Oggetto: ID VIP 7318 - Procedura di VIA ai sensi dell'art. 23 del D.Lgs 152/2006 per l'autorizzazione di un impianto eolico sito nel comune di Altamura (BA) ed opere di interconnessione nel comune di Altamura e Gravina in Puglia (BA) costituito da 12 aereogeneratori della potenza unitaria di 6 MW per una potenza complessiva dell'impianto pari a 72 MW. Proponente wpd Altilia S.r.l.

Trasmissione delle controdeduzioni della società proponente alle osservazioni pervenute nell'ambito della procedura di Valutazione di Impatto Ambientale

Di seguito si riportano le controdeduzioni alle osservazioni della "Città di Altamura-Struttura di supporto di coordinamento istituzionale-ufficio di Gabinetto", pervenute al Ministero della Transizione Ecologica con Prot. 0031613 del 11/03/2022.

Punto di scatto V3

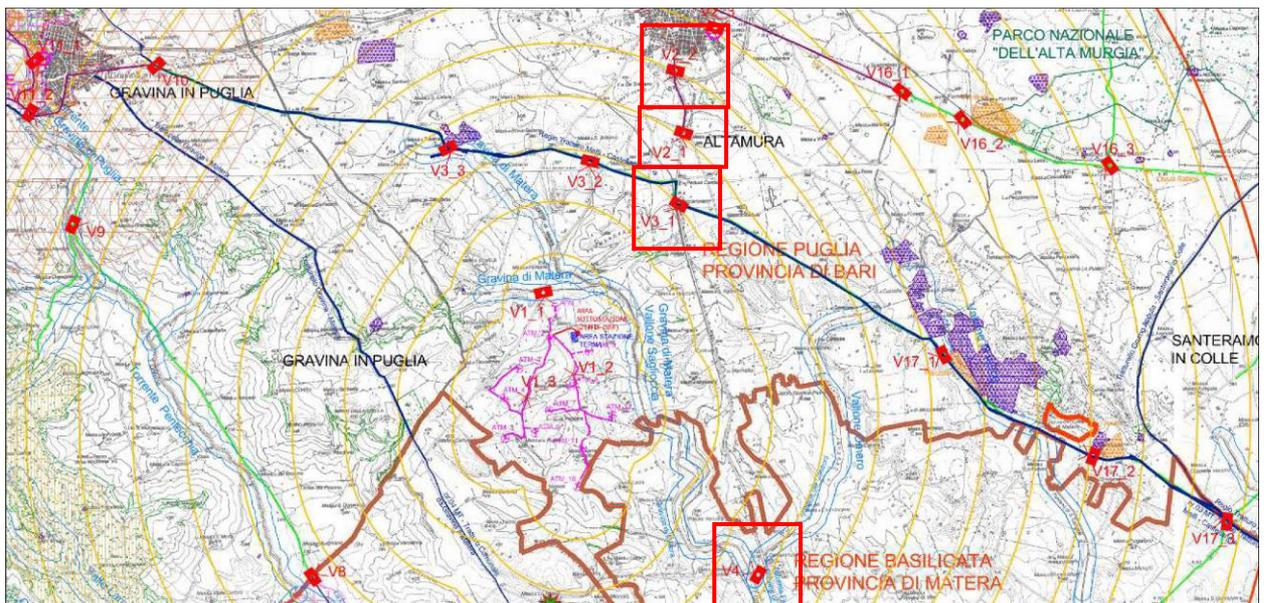
Le visuali compromesse dall'insediamento del parco eolico sono quelle panoramiche dalle Strade Statali 99 e 96 e dalle Strade Provinciali 79 e 11, in prossimità dell'entrata alla città di Altamura. In particolare la Strada Provinciale 27 a valenza paesaggistica e coincidente per un lungo tratto con la via Appia Antica e con il tratturo Regio Melfi-Castellaneta.

La vista V3_3 si trova, sempre lungo la SP27, in corrispondenza del corso d'acqua Gravina di Matera (Bene Paesaggistico nel PPTR) e di un gruppo di masserie (segnalazioni architettoniche del PPTR); mentre la vista V3_2 si trova lungo la medesima strada nel punto in cui essa è più prossima all'impianto eolico di progetto.

Inevitabilmente in questo caso l'impianto in progetto risulta visibile, essendo i due scatti ad una distanza di circa 3 km da esso; ciononostante, data la presenza di elementi verticali, quali alberature e segnaletica verticale, gli aerogeneratori si confonderanno con gli elementi circostanti. Lo spazio di visuale occupato dagli aerogeneratori di progetto nella scena risulta minimo.

Punto di osservazione V6_2

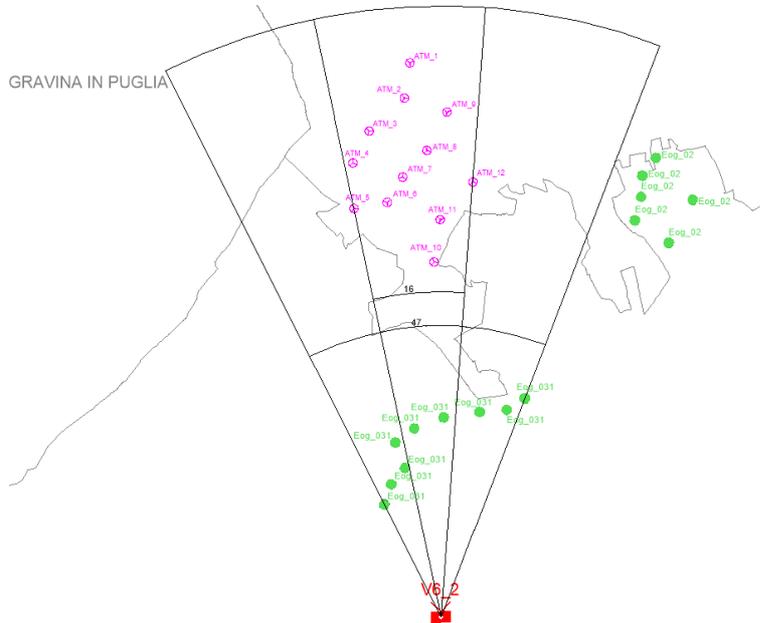
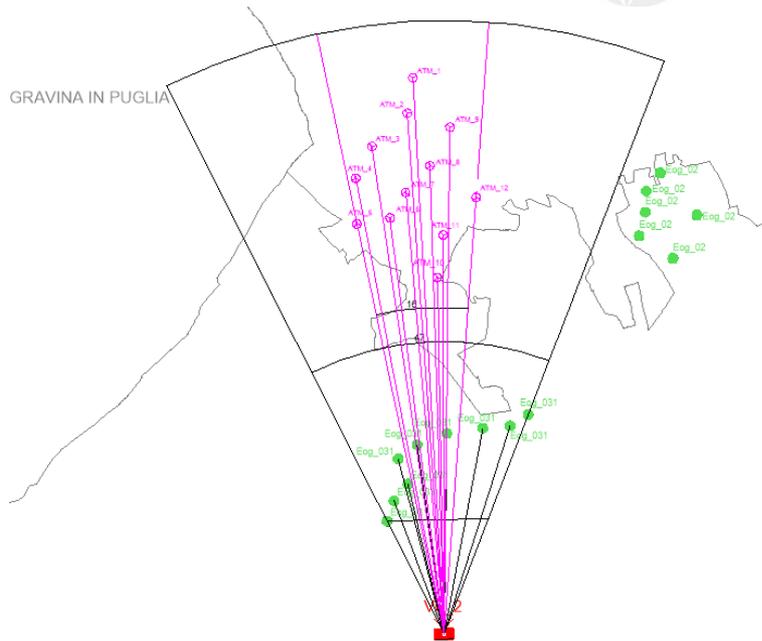
Per quanto attiene, invece, all’Indice di visione azimutale e all’Indice di affollamento, si analizzano di seguito le visuali V6_2, V7_2 e V17_2, quali punti di osservazione più sensibili dai quali l’impianto in progetto genera cumulo con gli altri impianti eolici presenti sul territorio (cfr. DC20123D-V08 Studio degli impatti cumulativi e della visibilità).

$$I_{va} = 47^\circ / 50^\circ = \mathbf{0,94}$$

$$I_{va} = 47^\circ / 50^\circ = \mathbf{0,94}$$

La realizzazione del parco eolico di progetto, non comporterà alcun incremento dell'indice di visione azimutale.

$$I_a = 214 / 85 = \mathbf{2,52}$$

$$I_a = 154 / 85 = \mathbf{1,81}$$

L'indice di affollamento risente inevitabilmente della realizzazione del parco eolico di progetto, pur restando ancora su valori accettabili.

figura A2

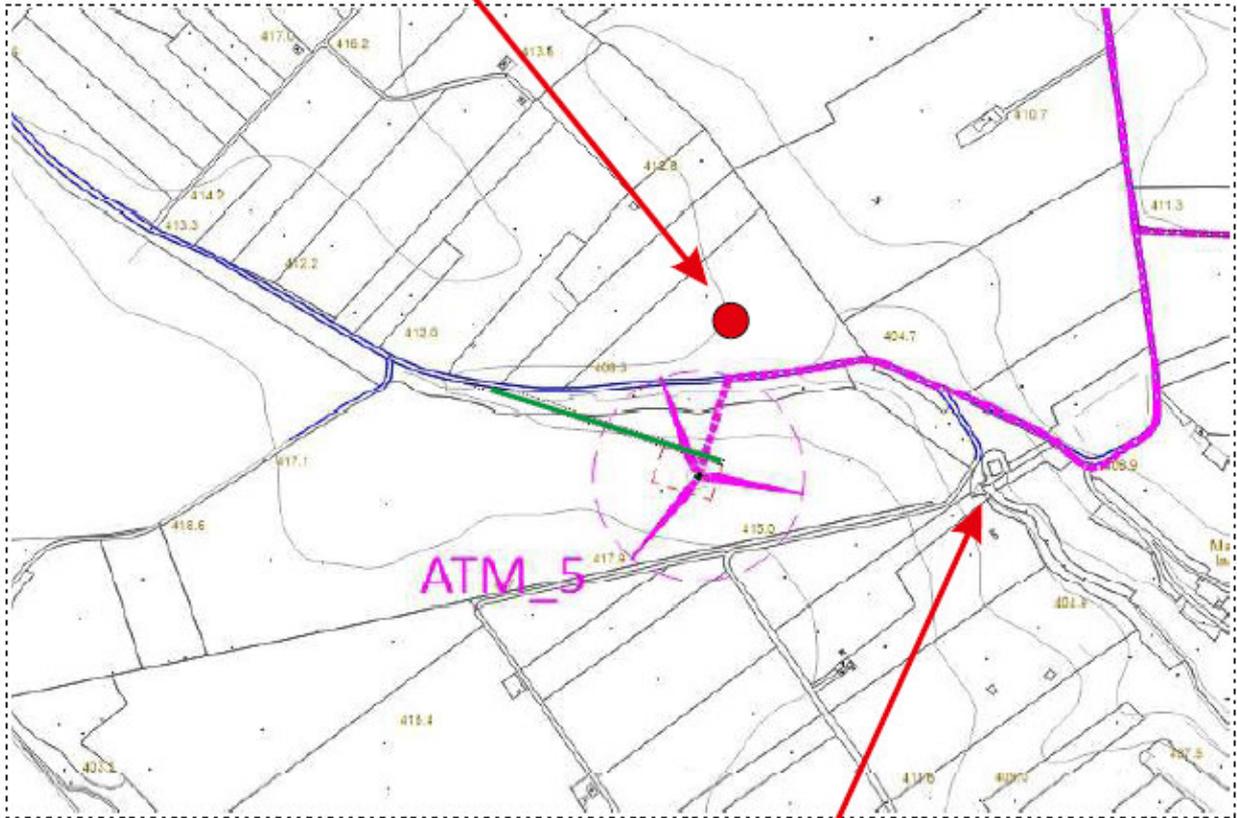
nei «Documenti procedura di Valutazione Impatto Ambientale» pubblicato sul sito del Ministero della Transizione Ecologica, ho notato che in merito alla torre **ATM_5** il cavidotto interrato attraversa un canale, profondo diversi metri, affluente alla sorgente (vedi file PLANIMETRIA IMPIANTO E CAVIDOTTI SU CTR) (**Documento allegato al progetto pubblicato sul sito del Ministero della transizione ecologica**).

L'attraversamento del canale con un cavidotto interrato è evidenziato nel documento: «**PLANIMETRIA_IMPIANTO_E_CAVIDOTTI_SU_CTR**» (**Documento allegato al progetto pubblicato sul sito del Ministero della transizione ecologica**) nella **figura A2** evidenzio il dettaglio.

Inoltre lo spostamento di pochi metri, come si vede dai documenti allegati al progetto pubblicato sul sito del *Ministero della transizione ecologica* non comporta differenze di altimetrie.

nuova posizione suggerita
